Keuringsverslag van een elektrische laagspanning- en zeer lage spanningsinstallatie

NIET CONFORM

Conterscherp
34
2040
ANTWERPEN
België

Controlebezoek van een huishoudelijke installatie volgens (KB 08/09/2019) - AREI Boek 1-6.5. en 4.2.4.3.

Afbeelding schakel- en verdeelbord:

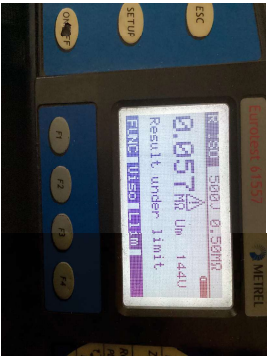
- I1.01 Eéndraadschema van de installatie is niet aanwezig. (Boek 1 Afdeling 2.12 - 2.13 en 3.1.2 en 9.1.2)
- I1.03 Situatieschema van de installatie is niet aanwezig. (Boek 1 Afdeling 2.12 - 2.13 en 3.1.2 en 9.1.2)

- I2.02 De waarde van de isolatieweerstand van één of meerdere stroombanen is kleiner dan 0,5M ohm. (Boek 1 Onderafdeling 6.4.5.1.)
- I3.07 Een demonteerbaar aansluitstuk (aardingsonderbreker) dient aangebracht te worden in de aardgeleider teneinde de meting van de aardweerstand mogelijk te maken. (Boek 1 Onderafdeling 5.4.3.5.)

- I3.08 Een demonteerbaar aansluitstuk (aardingsonderbreker) moet steeds gemakkelijk bereikbaar zijn. (Boek 1 Onderafdeling 5.1.5.1. en 5.4.3.5.)
- I4.01 Hoofdequipotentiale verbinding(en) niet verwezenlijkt. (Boek 1 Onderafdeling 5.4.4.1. en 5.1.6.2)

- I4.08 De beschermingsgeleiders zijn niet verdeeld over de ganse installatie. (Boek 1 Onderafdeling 5.3.5.3.G. en 5.4.3.1.)
- I5.02 Elke elementaire stroombaan moet met een hoofdletter aangeduid worden. Elk lichtpunt, contactdoos, moeten genummerd worden in volgorde gezien vanaf de beschermingsinrichting tegen overstroom. (Boek 1 onderafdeling 3.1.2.1.)

- I5.14 De nominale spanning dient duidelijk vermeld te worden op een oordeelkundig gekozen plaats. (Boek 1 Onderafdeling 3.1.3.3.)
- I6.03 De nominale stroomsterkte van de algemene en/of bijkomende differentieelschakelaar dient aangepast te zijn aan de overstroombeveiliging. (Boek 1 Afdeling 4.4.1.)

- I6.09 Er is geen bescherming door een differentieelstroombeschermingsinrichting met een gevoeligheid van max. 30mA voorzien voor contactdozen zonder aardpen. (boek 1 afdeling 8.2.1 punt 6)

- I8.07 Leidingen zijn te bevestigen met aangepaste bevestigingsmiddelen. (Boek 1 Onderafdeling 5.2.2. en 5.2.9.)
- I8.08 De geleiders van het type VOB moeten in daarvoor bestemde buizen, kabelgoten geïnstalleerd worden. (Boek 1 Onderafdeling 5.2.9.3. en 5.2.9.6.)

- I9.06 Niet alle contactdozen op LS zijn voorzien van een aardingscontact conform NBN C 61-112-1:2017. (Boek 1 Onderafdeling 1.4.2.3. en 5.3.5.2.)
- I9.14 Contactdozen met randaarding zijn niet toegelaten in deze installatie. Wegens niet conform NBN C 61-112-1:2017. (Boek 1 Onderafdeling 5.3.5.2.)
